## **SORGENIA RENEWABLES SRL**

PROGETTO DEFINITIVO PER LA REALIZZAZIONE DI UN PARCO EOLICO RICADENTE NEL COMUNE DI  
FERRANDINA (MT) IN LOCALITA' SERRA S. PIETRO ED OPERE DI CONNESSIONE NEL COMUNE DI  
GARAGUSO (MT)

**MEMORIA DI ACCOMPAGNAMENTO ALLE INTEGRAZIONI  
PREDISPOSTE IN RISCONTRO ALLE RICHIESTE PERVENUTE CON  
NOTA m\_amte.CTVA.REGISTRO UFFICIALE.U.0010240.12-09-2023**

fig. ULA/MW temporanee nel 2016 nella fase di costruzione per diverse fonti rinnovabili (fonte GSE)

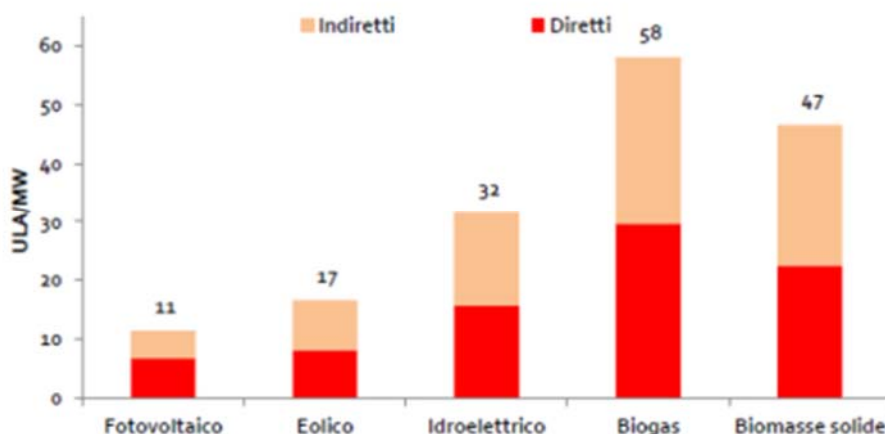
- 1.2.a. in fase di cantiere, suddiviso per tutti gli ambiti (impianto eolico e dorsali MT, impianto di utenza, impianto di rete) e per le seguenti attività: progettazione esecutiva ed analisi in campo; acquisti ed appalti; Project Management, Direzione lavori e supervisione; sicurezza; lavori civili; lavori meccanici; lavori elettrici; lavori agricoli;

Nello specifico, l'eolico nel 2016 ha registrato un rapporto ULA/MW relativo alla fase di costruzione di 17 ULA/MW.

Fig. ULA/MW permanenti nel 2016 nella fase di O&M per diverse fonti rinnovabili (fonte GSE)

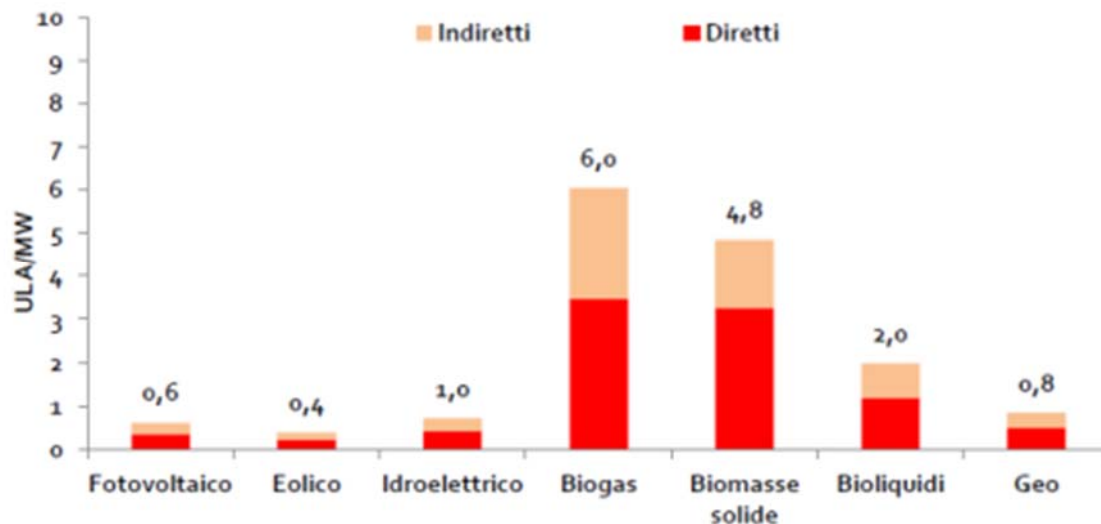
- 1.2.b. in fase di esercizio, suddiviso per tutti gli ambiti (impianto eolico e dorsali MT, impianto di utenza) e per le seguenti attività: monitoraggio impianto da remoto, controlli e manutenzioni opere civili e meccaniche, verifiche elettriche;

Nello specifico, l'eolico nel 2016 ha registrato un rapporto ULA/MW relativo alla fase di manutenzione di 0,4 ULA/MW.
